**Всемирный форум для согласования правил
в области транспортных средств**

Правила № 129 ООН (усовершенствованные
детские удерживающие системы)

Предложение по проекту дополнения 7 к поправкам серии 02 к Правилам № 129 (усовершенствованные детские удерживающие системы)

Представлено экспертом от Испании*

Рис. 3
Минимальное расстояние для бокового удара

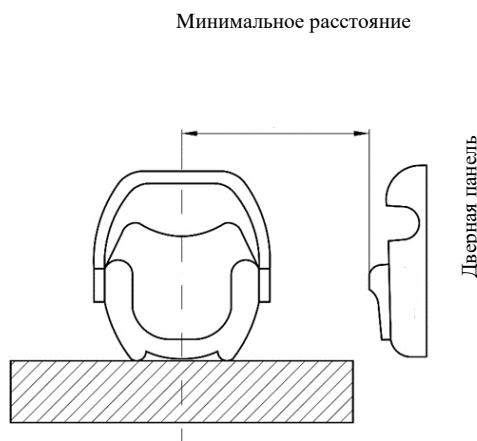
в случае каждого испытания первоначальное положение панели боковой двери, по которой производится удар, относительно стендса регулируется в соответствии с минимальным расстоянием между дверной панелью транспортного средства и центром места для сидения, как это показано на рис. 3.
